חוות דעת

הנדסית

הנדון: חוות דעת וממצאי ביקורת ליקויי בנייה

דירה חדשה לאחר אכלוס

פתחים בקיר המערבי שנפגעו מחירת מים

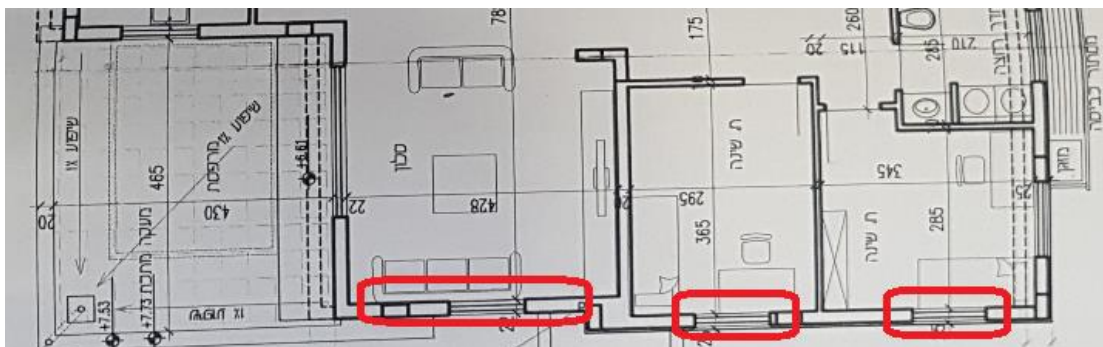
נמצאו נזקי רטיבות מסביב לפתחים בקיר הדרום-מערבי הנמצאים בסלון, בחדר א' ובחדר ב'. הנזק בא לידי ביטוי בהתנפחות צבע, קילוף וכתמים.

מאחר והקבלן ביצע תיקונים ובעל הנכס טוען שעדיין קיימת חדירת מים יש לערוך בדיקת המטרת קיר וחלון כדי לאבחן את הנושא. דרוש לערוך בדיקה בהתאם לת"י 1476, חלק 2, סעיף 5.2.1, 5.3, **ציטוט:**
